TCA施設に係る
廃止措置計画認可申請について
概要説明資料(案)

国立研究開発法人日本原子力研究開発機構
原子力科学研究所

審査会合(R1.6.6)におけるコメント

審査会合(R1.7.18)におけるコメント

機能停止措置(第1段階)

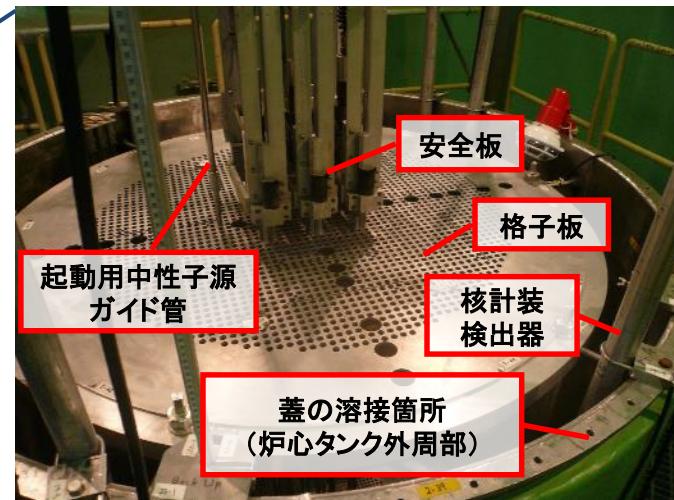
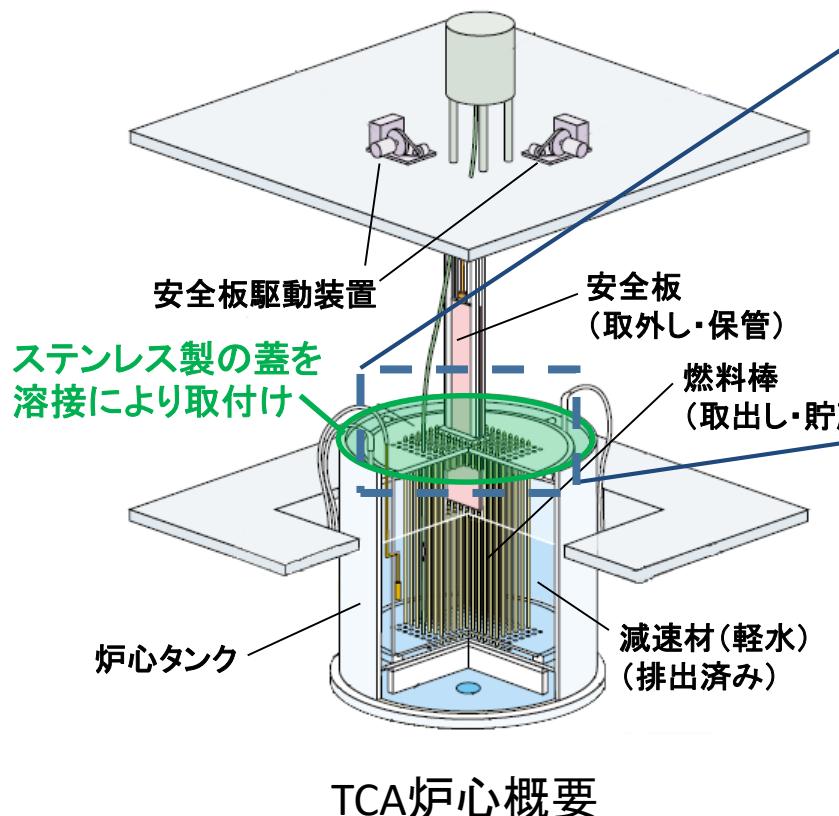
コメント番号	6/6 第1回審査会合におけるコメント	対応頁
1	原子炉機能停止の措置について、タンクの内部にある格子板、安全板等を含めて炉心タンクがどのような状態になるのか、工程や、具体的な措置について廃止措置計画に記載すること。 (R1.7.18審査会合で回答)	P.7-P.8
2	第2段階の5年間において具体的にどのような作業を想定しているのか。また、安全の観点からその期間が必要であることを示すこと。 (R1.7.18審査会合で回答)	P.11-P.12、P.14
3	使用済燃料の処分の方法について、設置変更許可申請書では、TCA施設内で貯蔵することとしており、廃止措置計画と異なる。これらの整合を図るための今後の手続き等の考え方を示すこと。 (R1.7.18審査会合で回答)	P.9-P.10
4	固体廃棄物は、処理場に払い出すまでの間、施設内で保管となるが、その保管容量が十分に確保されていることや、汚染拡大防止及び被ばく防止の措置についても記載すること。 (R1.7.18審査会合で回答)	P.24-P.27

【コメント1対応】

燃料の再装荷を防止するため、炉心タンク上部開放部を閉止

- ・燃料、減速材の取出し、排出は実施済み
- ・格子板は取外しを行わず、安全板等は取外し
- ・ステンレス製の蓋を炉心タンク外周部に溶接で取付け
- ・閉止措置後のタンク内部の点検等はタンク側面の点検孔から実施(点検孔からの燃料装荷は不可)

核燃料物質の管理及び譲渡し(第1段階)

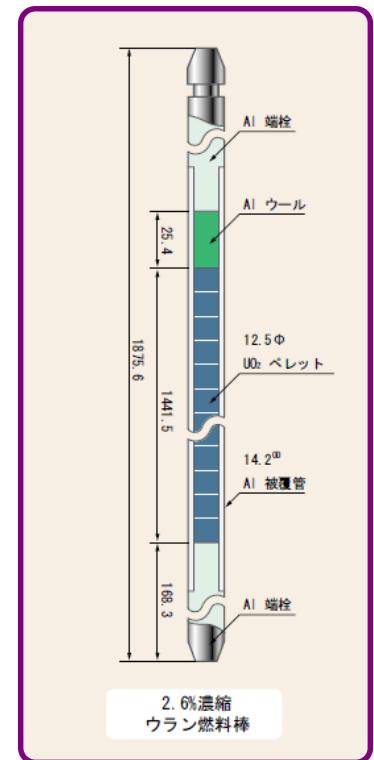
【コメント3対応】

- 国内外の許可を有する事業者に引き渡す
(搬出予定先: STACY)

- ・2020年度までに搬出予定
 - ・燃料の使用履歴等の情報も引渡し、
引渡し先の燃料として管理

- 原子炉設置変更許可申請を行い、搬出は
許可後に実施(TCA及びSTACYの使用済
燃料の処分の方法並びにSTACYの貯蔵
設備に係る許可変更)

核燃料物質又は核燃料物質によって汚染された物の廃棄(2)

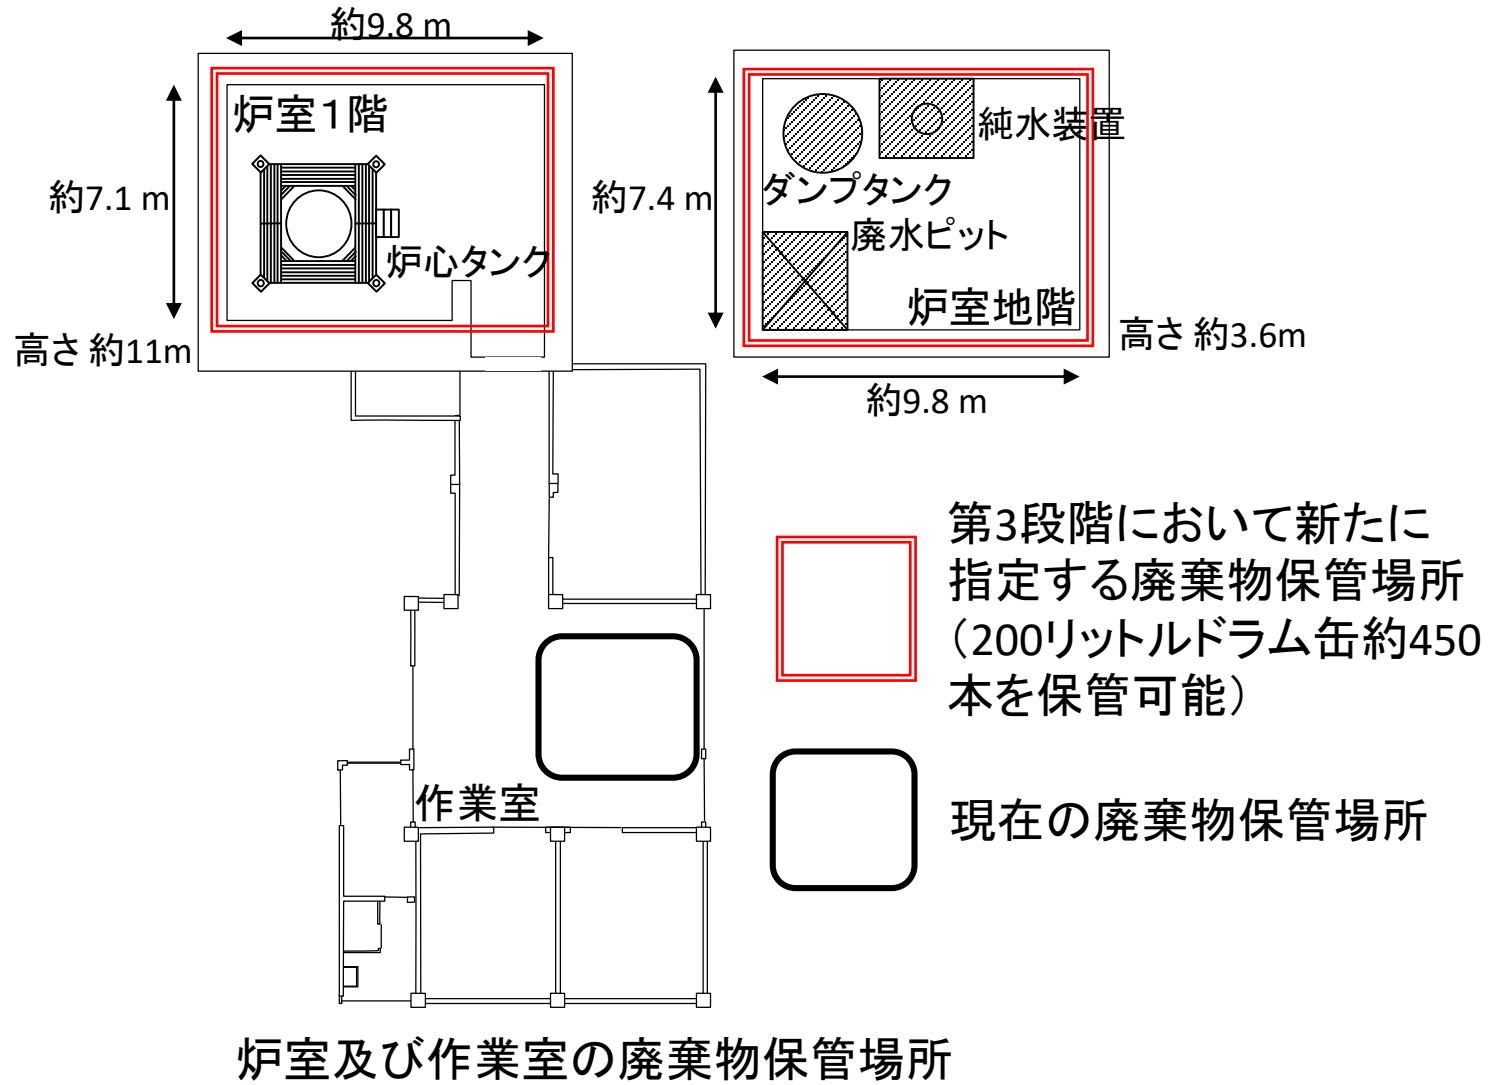
【コメント4対応】

- ・ 放射化汚染物質を保管する炉室は原子炉運転を考慮して設計され、遮へい及び閉じ込めの機能は廃止措置期間中も維持
 - ・ 設備機器の解体段階では金属等の廃棄物(200リットルドラム缶約175本)が発生

- 放射性固体廃棄物(第3段階)(つづき)
 - 金属等の廃棄物を搬出後、管理区域解除のためのコンクリート掘削を行う段階では、管理区域解除のためのコンクリート掘削により68トン(炉室約46トン、炉室を除く管理区域約22トン)のコンクリート廃棄物が発生
 - コンクリート掘削の深さは炉室:2cm、炉室を除く管理区域:1cmとして評価(JPDRの解体における実績を参考に、汚染の浸透を考慮して設定)
 - 68トンのコンクリート廃棄物を200リットルドラム缶1本当たり200kg以下で収納する場合、約340本に相当
 - 炉室の寸法は1階が約9.8m × 約7.1m × 高さ約11m、地階が約9.8m × 約7.4m × 高さ約3.6mであり、200リットルドラム缶に換算して約450本の廃棄物を保管可能
